OGGETTO: [ID_VIP 4116] Valutazione preliminare ai sensi dell'art. 6 comma 9 del D.Lgs 152/2006 e ss.mm.ii.. Progetto "Permesso di ricerca minerario denominato "Alpe Laghetto" per nichel, rame, platinoidi, oro ed associati – Modifica del programma dei lavori per esecuzione di una campagna di sondaggi a carotaggio continuo".

Comunicazione esito valutazione.

NOTA TECNICA

Fig. 1 Planimetria della localizzazione delle perforazioni previste

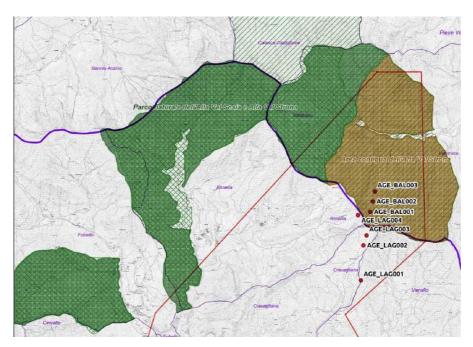
Nello specifico tre sondaggi (AGE_BAL003, AGE_BAL002 e AGE_BAL001) ricadono nell'area contigua all'area protetta regionale del Parco Naturale della Alta Val Sesia e della Valle Strona, che risulta anche riconosciuta come zona SIC e ZPS con codice IT1140003 "Campello Monti", come si evince dall'allegato 5. Il proponente dichiara inoltre che sono interessati due siti

Tutti i sondaggi ricadono nella fascia altimetrica compresa tra i 1.700 m e i 2.000 m della catena alpina, tutelata ai sensi dell'art. 142, c.1, lettera d) del D. Lgs. 42/04 e ss.mm.ii.

In relazione alla viabilità di cantiere, non essendo presenti strade carrozzabili, si prevede di ricorrere all'utilizzo di un elicottero, in modo che non sarà necessario provvedere al tracciamento di nuove piste o strade di accesso. La superficie dell'area di cantiere è stimata nell'ordine di 70 – 100 m². All'interno dell'area di cantiere è prevista la collocazione di un container/officina per il personale, un deposito per oli, grassi ed altre sostanze (polimeri, cemento), una vasca per l'acqua, la sonda con eventuale gruppo elettrogeno, la batteria di aste di perforazione con i carotieri e le cassette catalogatrici. È prevista anche la presenza di vasche di contenimento dove allocare i fusti contenenti i materiali liquidi e semi-solidi (es. gasolio, grassi), al fine di prevenire eventuali sversamenti accidentali. Altre misure di carattere preventivo e precauzionale (es. impiego di teli coprenti e materiale assorbente) sono adottate al fine di evitare rischi di contaminazione delle matrici ambientali.
